项 目 名 称： 广元市孟林燃气有限公司柳桥CNG加气站扩能改造项目

广元市孟林燃气有限公司柳桥 CNG 加气站扩能改造项目 环境影响报告表修改说明

环境影响报告表技术审查会评审意见

图 5-1 项目运营期加气站工艺流程及产污位置图

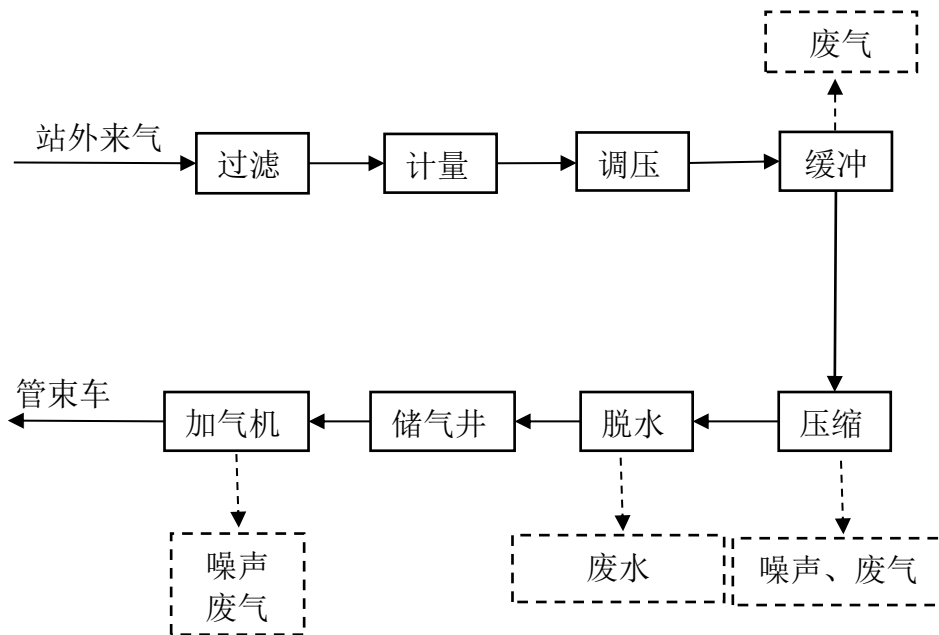
序号	评审意见	修改说明
1	完善项目由来，核实技改前后总平面布置图，细化技改前后总平图变化情况介绍。	已完善项目由来，见 P1~P2。已核实并细化技改前后的总平图变化情况介绍，见 P9~P10
2	校核项目工艺流程（补充脱硫工艺介绍），核实含油废水处理方式，完善各类废水收集处理措施；核实项目产生危废种类、数量及其收集、暂存、处置措施。完善“以新带老措”施。	已校核项目工艺流程，经业主确认，项目不涉及脱硫工艺。已核实含油废水处理方式和完善各类废水收集处理措施，见 P8~P10。已核实项目产生危废种类、数量及其收集、暂存、处置措施。P11~P13。已完善“以新带老措”施，P15。
3	完善环境风险防范措施；细化平面布置图，校核环保投资一览表及文本。	已完善环境风险防范措施，见 P16~P19，已细化平面布置图和校核环保投资一览表及文本。

- 1、完善项目由来，核实技改前后总平面布置图，细化技改前后总平图变化情况介绍。
- 2、校核项目工艺流程（补充脱硫工艺介绍），核实含油废水处理方式，完善各类废水收集处理措施；核实项目产生危废种类、数量及其收集、暂存、处置措施。完善“以新带老措”施。
- 3、完善环境风险防范措施；细化平面布置图，校核环保投资一览表及文本。

原料天然气进站后，先经过滤、计量、调压后，将压力稳定至 0.6MPa；然后气体经缓冲罐后，进入压缩机，经四级增压达到 25MPa；压缩后的高压天然气进入高压深度脱水装置深度脱去其中的水份，使其露点达到或低于-62℃（常压下）（当最低气温低于-8℃，在最高操作压力下，水露点应比最低气温低 5℃）。脱水后的成品高压天然气通过顺序控制盘进入高、中、低压三组储气井储存，再经加气机或直接由压缩机经加气机向汽车供气。当车载储气瓶内压力达到 20MPa 时，自动关闭充气阀门。接着将储气井压力加到 25MPa。根据业主提供资料，项目原料天然气是经过脱硫后输送至厂内，因此本项目天然气无脱硫工艺。
